ORD. N° : 1156
ANT. : 1. Ord. N° 117 de fecha 21 de enero 2025. 2. Ord. N° 143 de fecha 22 de enero 2025. 3. Ord. N° 253 de fecha 03 de febrero 2025
MAT. : Remite observaciones de la revisión al 5to ingreso de la etapa 5B final de la Consultoría de Estudio, Diagnóstico y Elaboración de Plan Maestro y Desarrollo de Proyectos del Plan de Gestión de Obras, Barrio Costa Norte
ADJ. : No hay

Antofagasta, 22 mayo 2025

Por medio del presente documento, se remiten las observaciones surgidas de la revisión del 5to ingreso de la etapa 5B final de la Consultoría de Estudio, Diagnóstico y Elaboración de Plan Maestro y Desarrollo de Proyectos del Plan de Gestión de Obras, Barrio Costa Norte, comuna de Tocopilla, ingresado para revisión mediante correo electrónico de fecha 23 de abril 2025.

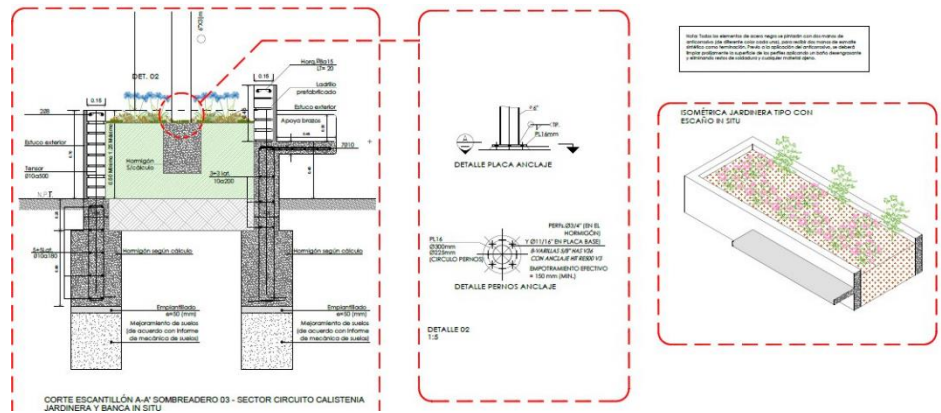
RC1:	Observación Subsanaada en planimetría.
RS1:	Detalle 1 y 2 no tienen relación con lo indicado en corte escantillón
RC2:	Se ajustan y corrigen detalles
RS2:	Subsanaada
ON:	En cuadro de superficies: indicar superficie total del proyecto y sus porcentajes, se solicita realizar además una desagregado de % de: Pavimento (puede ser otro nombre, área zona) vehicular, Zona peatonal (o Aceras), mixta o pasajes, áreas verdes, estacionamientos; en fin, un cuadro de superficies con el programa asignado a las áreas y su porcentaje total de todo el proyecto.
RS1:	Se agrega cuadro de superficies señalado a planta de arquitectura general
RC1:	Subsanaada

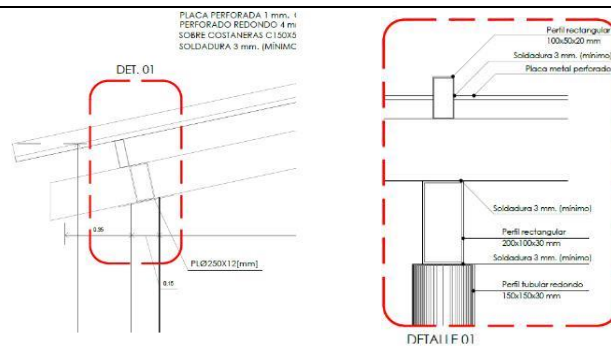
ON:	Se debe clarificar alturas de hormigón en base banca. Los detalles de las uniones deben ser completadas, lo que se busca es el detalle constructivo no el detalle del elemento. Especificar pernos.
RC1:	Alturas de base banca: Se agregan alturas hormigón en base a corte escantillón. Detallamiento: Se completa y corrige detalle
RS1:	Subsanaada.

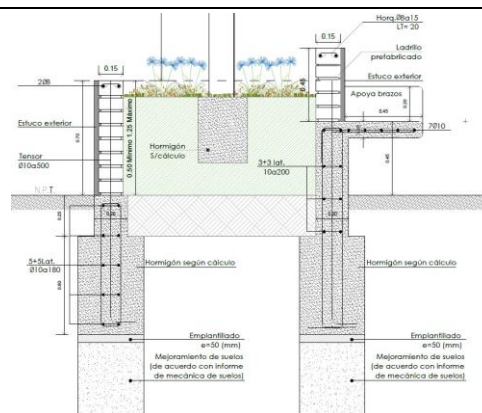
ON:	Complementar detalle: Indicar ángulo en encuentro y escalas del Detalle.
RC1:	Se agrega ángulo de encuentro y las escalas se encuentran señaladas en la parte inferior las cuales se revisan.
RS1:	Subsanaada.

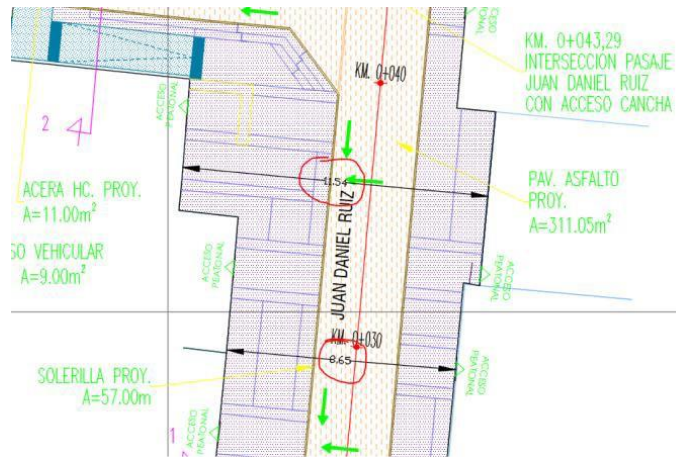
3. Reductores de Velocidad (Lomo de toro) aparentemente proyectados, no son indicados en EETT ni valorizados en PPTO. Además, el elemento no permite visualizar texto.

RC1:	Se incorpora en EETT y presupuesto.
RS1:	Se acepta, incorpora elemento, más debe corregir la "unidad" y la "Cantidad" en el PPTO.
RC2:	En presupuesto de pavimentación se indica "unidad" "U" y la cantidad son 2.
RS2:	Subsanada

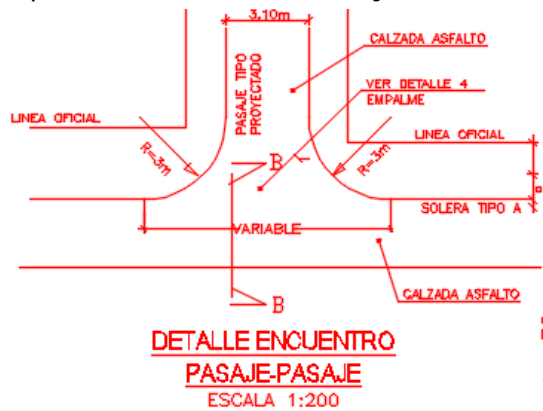
4. Perfil tipo indica para el pasaje J. Ruiz un ancho máximo de 8 metros entre Líneas Oficiales, pero en planta se ven pavimentaciones de acera y calzada con anchos de hasta 11,5 metros. La pavimentación debe acotarse al ancho entre líneas oficiales.

RC1:	Se corrige a la versión de ultima arquitectura aprobada en láminas se incluyen líneas oficiales.
RS1:	No subsana, continúa proyectando pavimento por fuera de la línea oficial indicada en Perfil Tipo 2-2.
RC2:	Según líneas oficiales indicadas en planos y certificados la línea oficial esta sobre las viviendas, el proyecto se desarrolla entre las líneas de cerco existente. Se adjunta planimetría con gráfica de líneas oficiales según certificados emitidos por la DOM. De Igual manera se indica que el proyecto cuenta con aprobación municipal, se adjunta certificado.
RS2:	Se acepta, no obstante, se solicita indicar las líneas oficiales en todos los perfiles tipo, independiente de que en algunos casos estas queden por fuera de la línea de edificación.

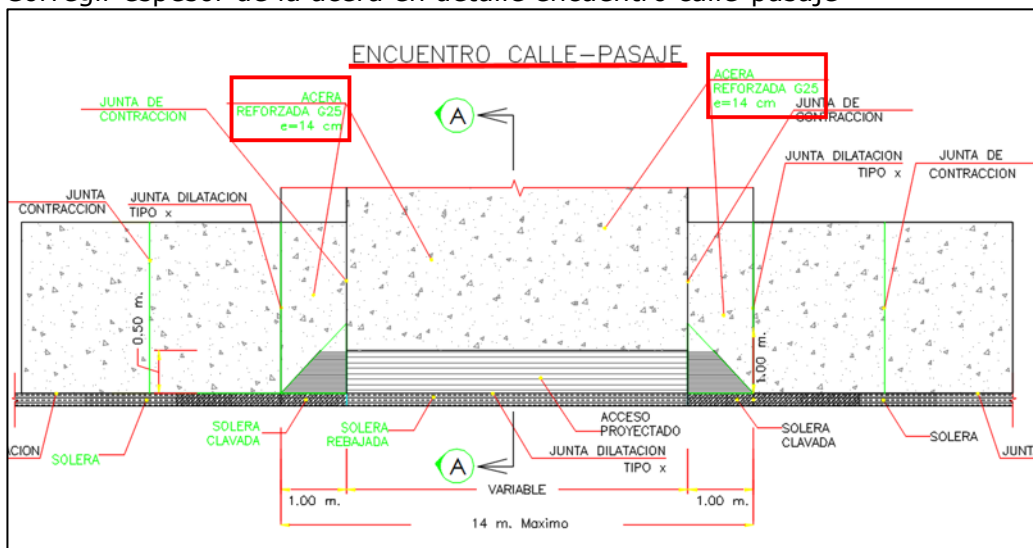
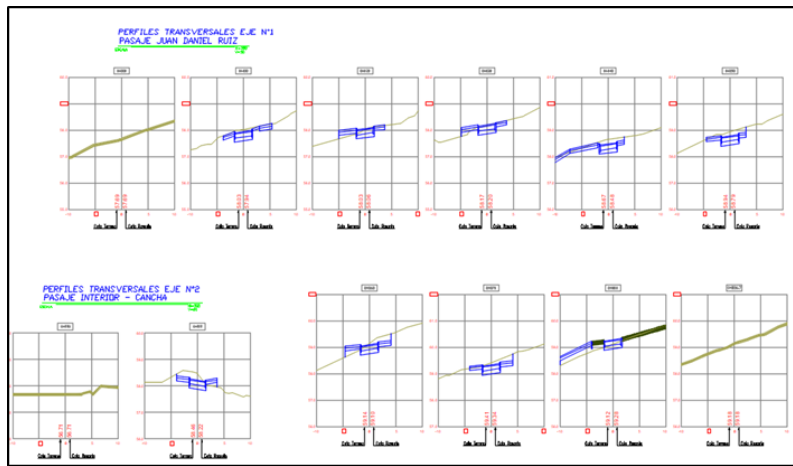
5. El encuentro que corresponde es el de Calle-Pasaje

RC1:	Se modifica.
RS1:	Corregir espesor de la acera indicada en nuevo detalle encuentro Calle-Pasaje, esta debe tener un espesor de 20 cm.
RC2:	Se modifica detalle en lamina 9 de 15
RS2:	Corregir espesor de la acera en detalle encuentro calle-pasaje

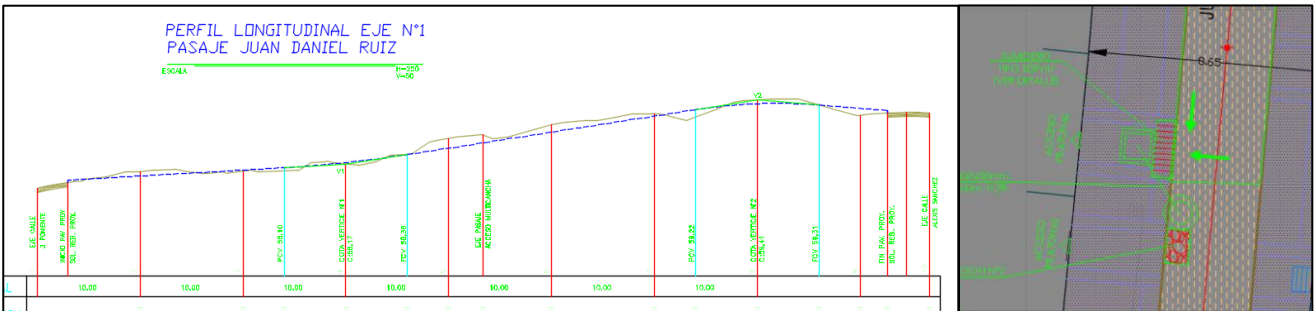
2. Párrafo da a entender que cada zanja tendrá una superficie de 150 m².

La distribución y detalle de **las Zanjas** de infiltración se presentarán en el plano respectivo, con un área estimada **para cada una de 150 m²**, el área restante se considera escurrimiento superficial hacia calle Alexis Sanchez

RC1:	Se corrige párrafo para aclarar que el área aportante a las zanjas es de 150m ² .
RS1:	Se atiende observación, no obstante, al proyectar aceras en todo el pasaje Juan Daniel Ruiz y en el Acceso a la cancha, la acera también toma relevancia en el área aportante, puesto que no podrá infiltrarse.
RC2:	Se incorpora aceras del pasaje Daniel Ruiz y pasaje en calculo evacuación aguas lluvias
RS2:	Subsanado

Ejemplo: Perfil Transversal:

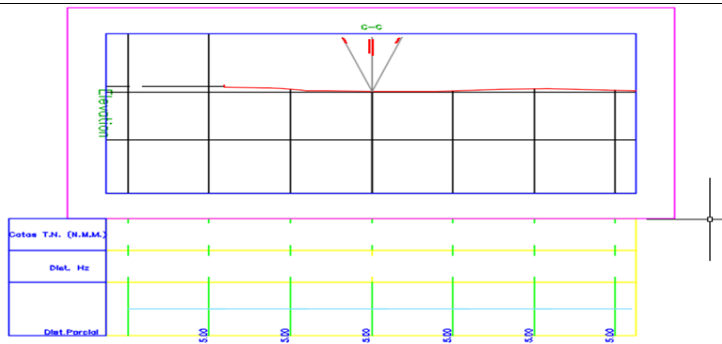
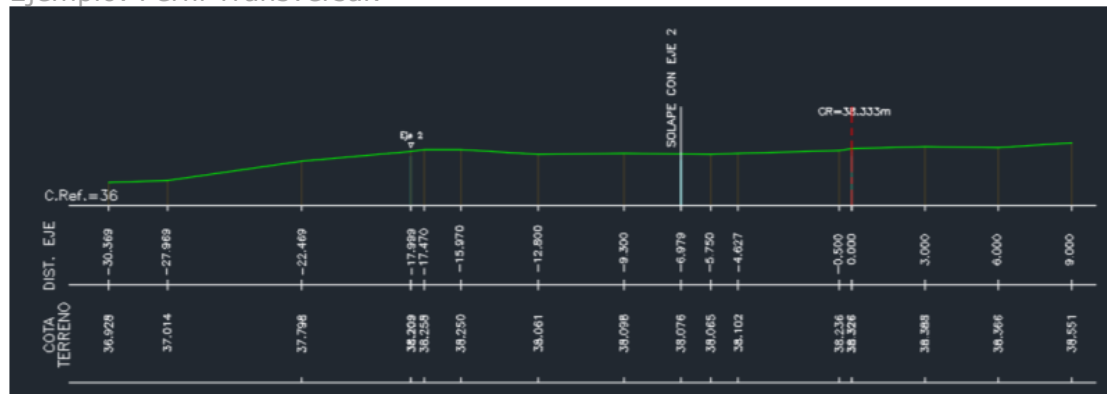
1. Faltan Perfiles longitudinales y transversales

RS1:	No se encuentra el perfil longitudinal, la distancia debe ser cada 20mt. Los perfiles transversales son referidos desde el perfil longitudinal.
RC2:	Se agrega perfil longitudinal y los cortes transversales definidos en concordancia con cortes de arquitectura.
RS2:	Se subsana perfil longitudinal y distanciamiento cada 20 mts., pero se entiende no subsanada la observación del perfil transversal, aun cuando se puede encontrar en el plano correspondiente las gráficas, estas no poseen la información requerida o que corresponde. Perfil entregado:

RC3: Se incorpora lo solicitado

RS3: Se subsanan.
